福島第一原子力発電所 特定原子力施設に係る実施計画変更比較表（第Ⅲ章 第3編 2. 1. 1 放射性固体廃棄物等の管理）

変 更 前	変 更 後	変 更 理 由
<p>2 放射性廃棄物等の管理に関する補足説明</p> <p>2.1 放射性廃棄物等の管理</p> <p>2.1.1 放射性固体廃棄物等の管理</p> <p>(中略)</p> <p>2.1.1.3 対象となる放射性固体廃棄物等と管理方法</p> <p>(中略)</p> <p>(2)運用</p> <p>(中略)</p> <p>a. 放射性固体廃棄物</p> <p>(a)その他雑固体廃棄物，濃縮廃液（セメント固化体，造粒固化体（ペレット固化体））</p> <p>(中略)</p> <p>iii. 貯蔵能力</p> <p>固体廃棄物貯蔵庫（第1棟～第9棟）は，2000 ドラム缶約 394,500 本相当を貯蔵保管する能力を有し，<u>2022</u>年3月現在の保管量は固体廃棄物貯蔵庫で約 <u>188,600</u>本相当である。</p> <p>固体廃棄物貯蔵庫の一部を瓦礫類の一時保管エリアに使用することにより，放射性固体廃棄物の貯蔵能力はドラム缶約 318,500 本相当となるが，想定保管量は <u>2025</u>年3月においてドラム缶約 <u>267,100</u>本相当と見込んでおり，放射性固体廃棄物の保管に支障はないものとする。</p> <p>(b)原子炉内で照射された使用済制御棒，チャンネルボックス等</p> <p>(中略)</p> <p>iii. 貯蔵能力</p> <p>サイトバンカは，原子炉内で照射された使用済制御棒，チャンネルボックス等を約 4,300m³保管する能力を有し，<u>2022</u>年3月現在の保管量は，制御棒約 61m³，チャンネルボックス等約 265m³，その他約 193m³である。</p> <p>(中略)</p>	<p>2 放射性廃棄物等の管理に関する補足説明</p> <p>2.1 放射性廃棄物等の管理</p> <p>2.1.1 放射性固体廃棄物等の管理</p> <p>(中略)</p> <p>2.1.1.3 対象となる放射性固体廃棄物等と管理方法</p> <p>(中略)</p> <p>(2)運用</p> <p>(中略)</p> <p>a. 放射性固体廃棄物</p> <p>(a)その他雑固体廃棄物，濃縮廃液（セメント固化体，造粒固化体（ペレット固化体））</p> <p>(中略)</p> <p>iii. 貯蔵能力</p> <p>固体廃棄物貯蔵庫（第1棟～第9棟）は，2000 ドラム缶約 394,500 本相当を貯蔵保管する能力を有し，<u>2023</u>年3月現在の保管量は固体廃棄物貯蔵庫で約 <u>190,300</u>本相当である。</p> <p>固体廃棄物貯蔵庫

図2. 1. 1-1 一時保管エリア配置図

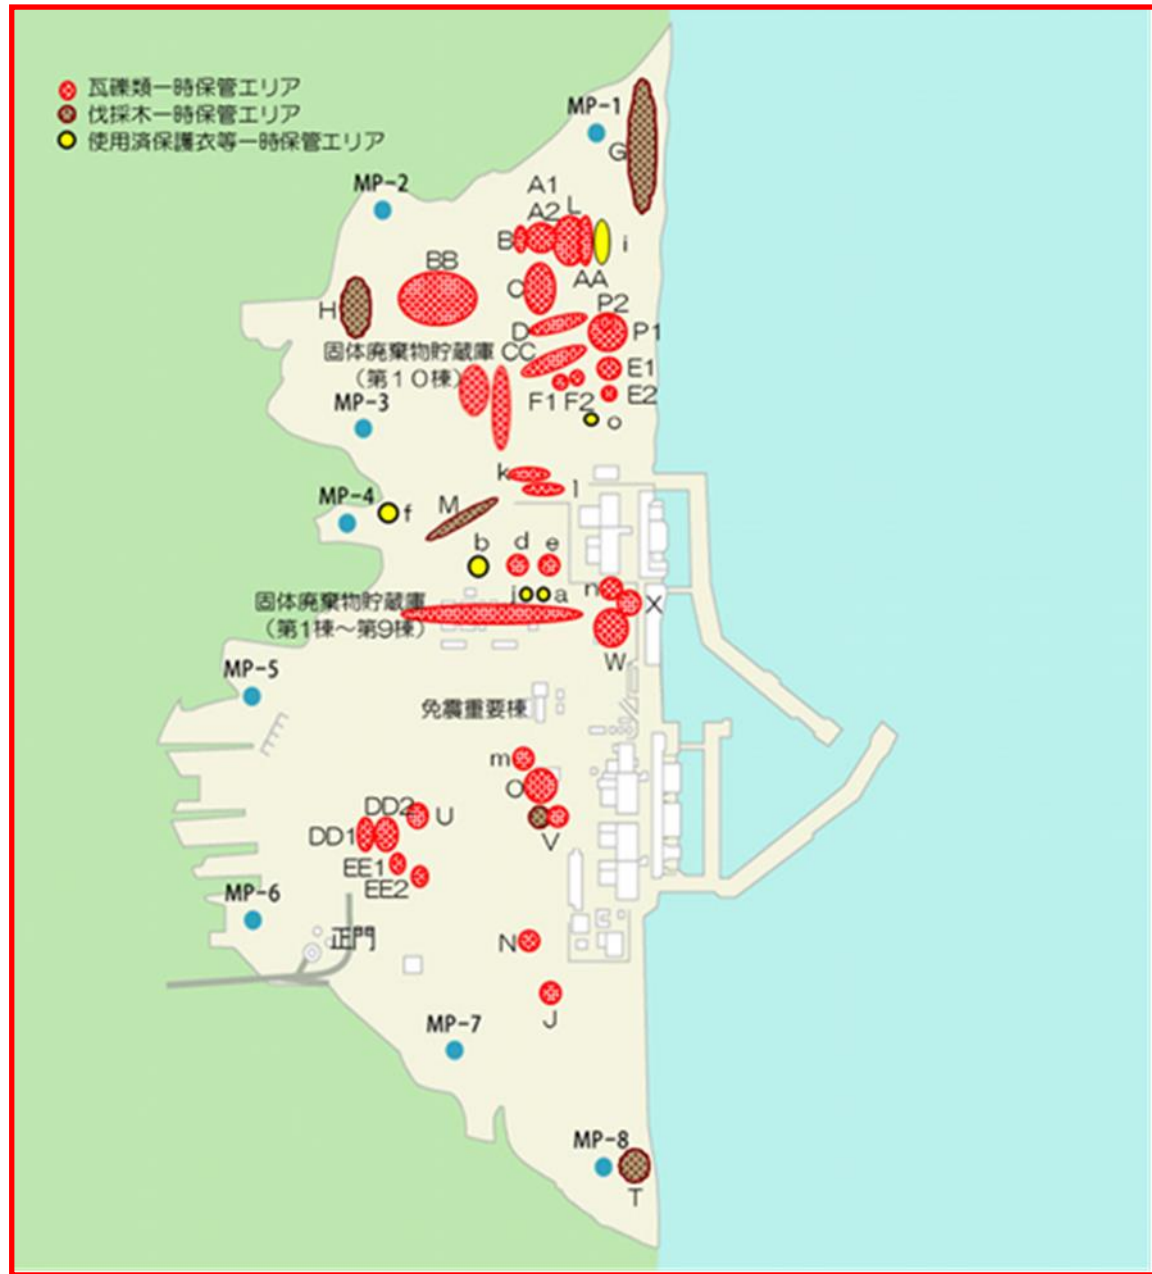
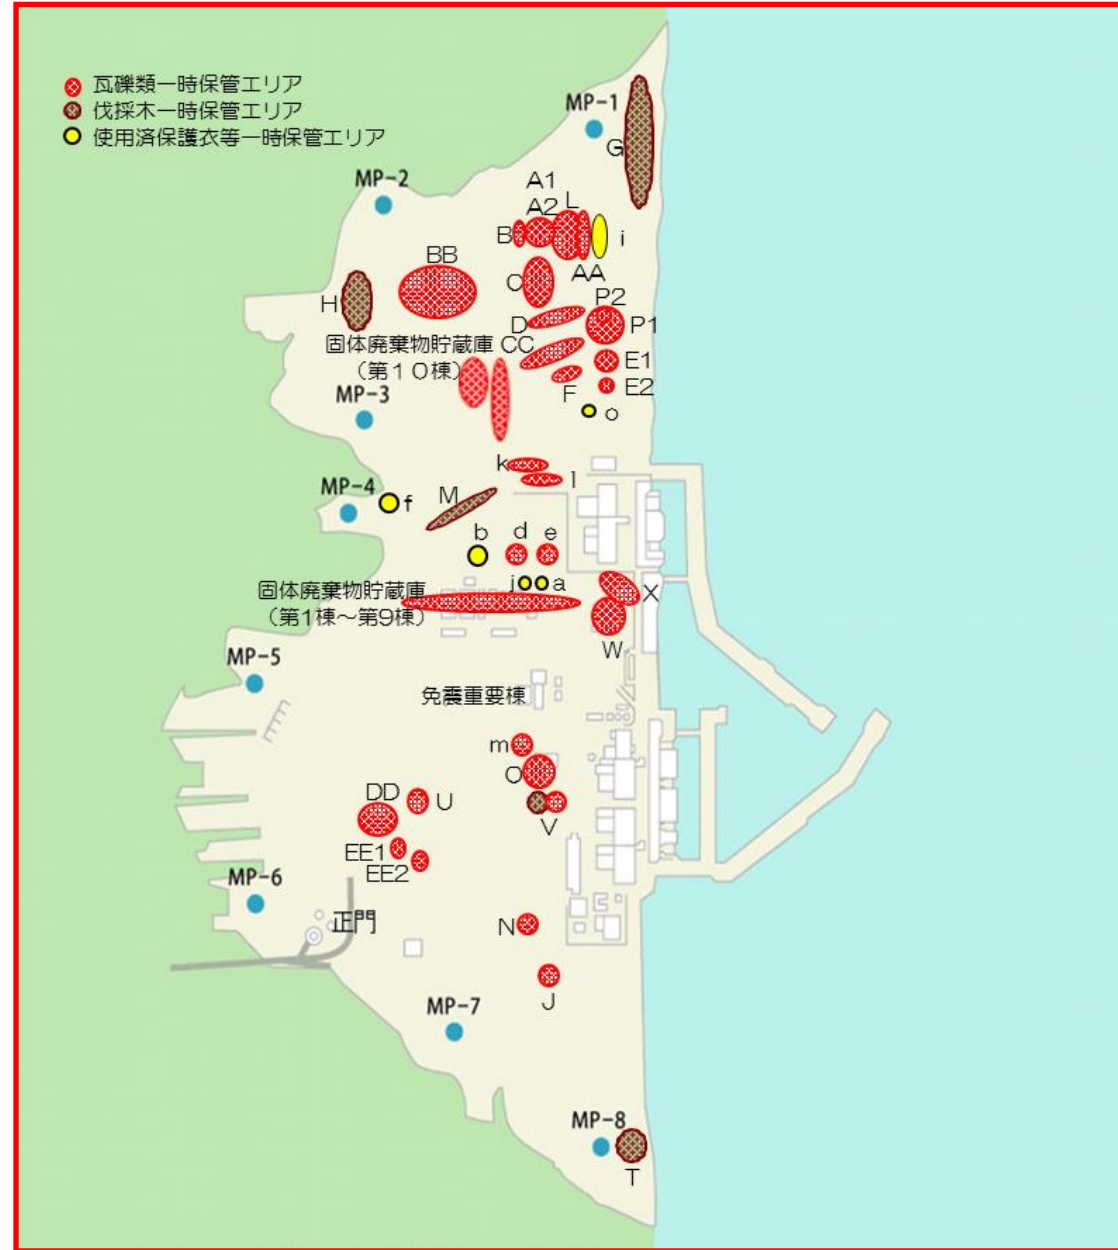
※：一時保管エリアAA, k, lは主に瓦礫類を保管するものの、使用済保護衣等の保管も行う。
 ※：一時保管エリアG, H, Mは主に伐採木（幹根）を保管するものの、瓦礫類（除草作業で発生した草等）及び使用済保護衣等の保管も行う。

エリア名称の変更
運用見直しの反映

図2. 1. 1-2-1 瓦礫等の想定保管量

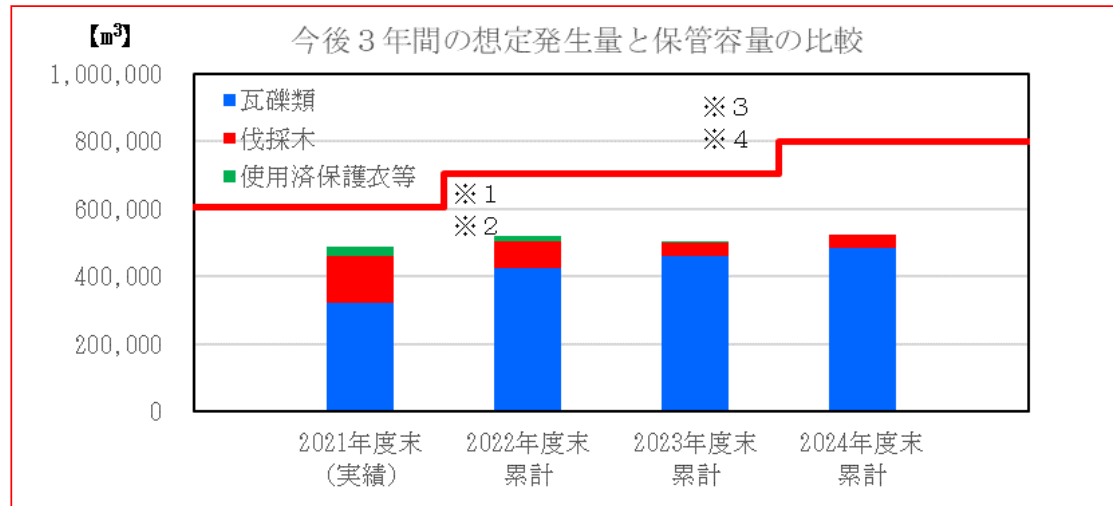
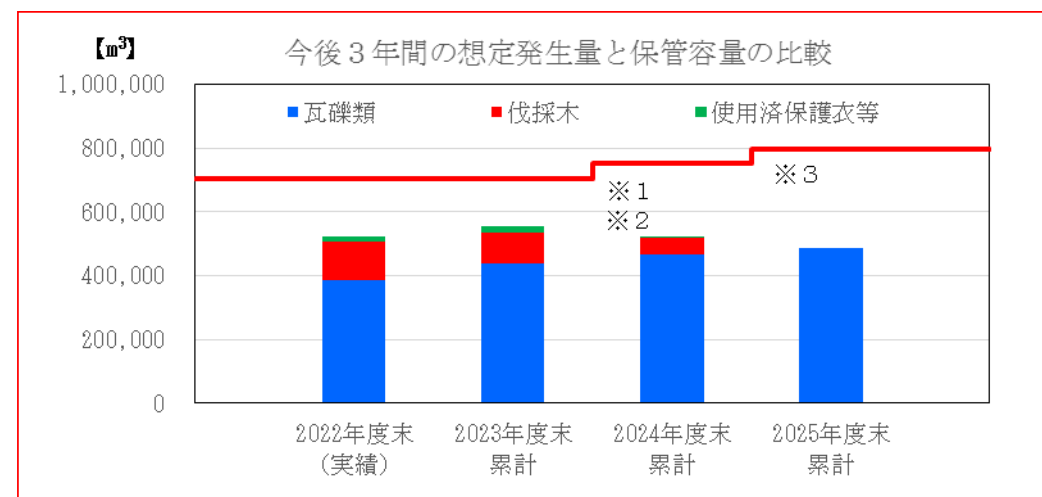
※1：瓦礫類一時保管エリアA2に保管を開始することによる増加

※2：固体廃棄物貯蔵庫第10-A棟, 固体廃棄物貯蔵庫第10-B棟の運用を開始することによる増加

※3：固体廃棄物貯蔵庫第10-C棟の運用を開始することによる増加

保管量の更新

図2. 1. 1-2-4 使用済保護衣等の想定保管量と保管容量の比較

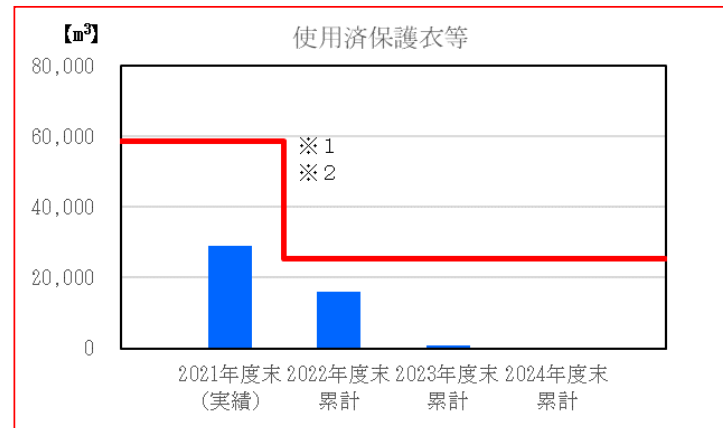
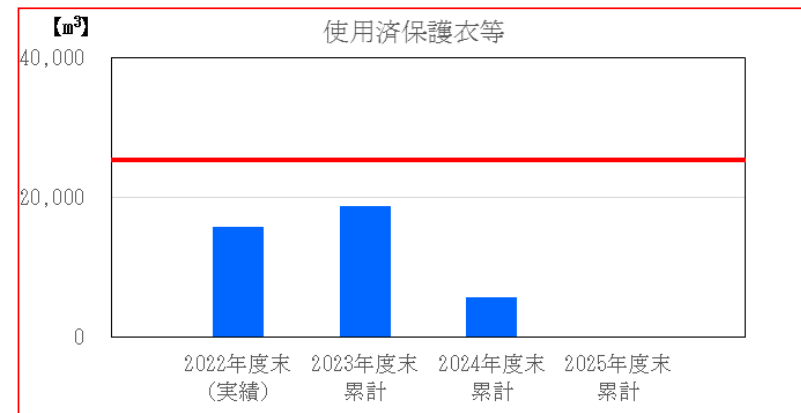
※：一時保管エリアAA, k, lは、瓦礫類と使用済保護衣等を保管するが、主に瓦礫類の保管をすることから、その保管容量は除外

※：一時保管エリアG, H, Mは伐採木と瓦礫類（除草作業で発生した草等）及び使用済保護衣等を保管するが、主に伐採木を保管することから、その保管容量は除外

保管量の更新
